学院発第20294号
2020年9月29日

学校法人立教学院 立教大学原子力研究所の
立教大学研究用原子炉の廃止措置計画の変更認可申請について

変更の内容の詳細は別添の新旧対照表に示す。

表4-5 原子炉タンク内壁の表面汚染密度

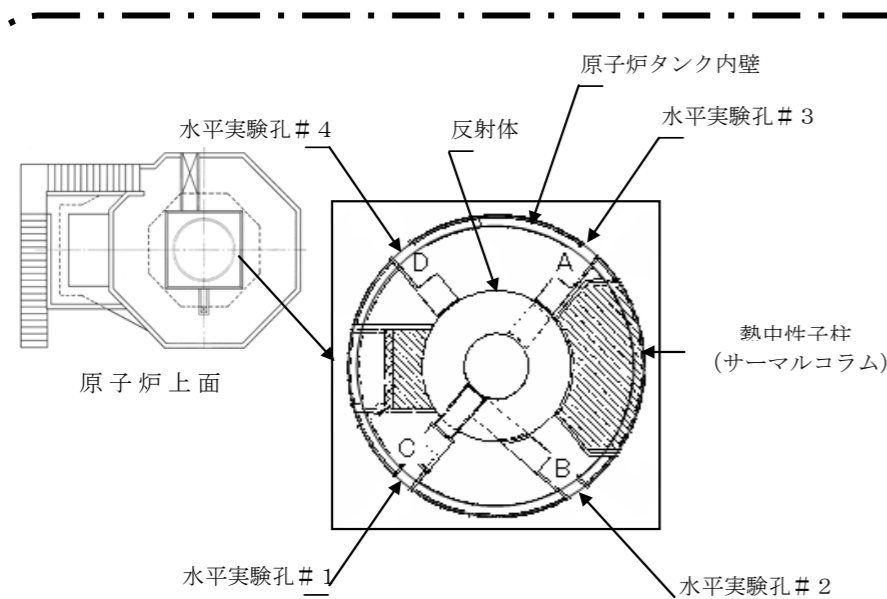
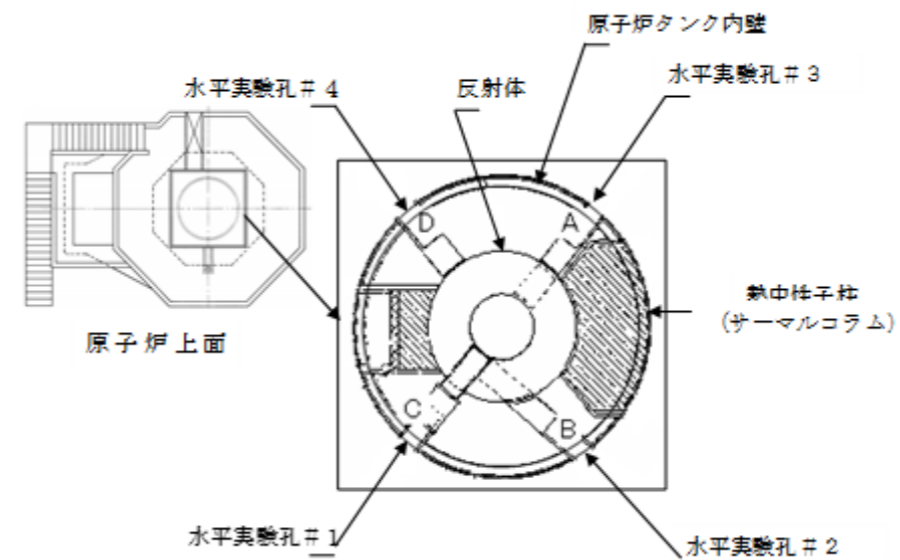
記載の適正化
表の分割による明確化

記載の適正化(表と主体とする形式への変更)、記載の適正化(注記の明確化)
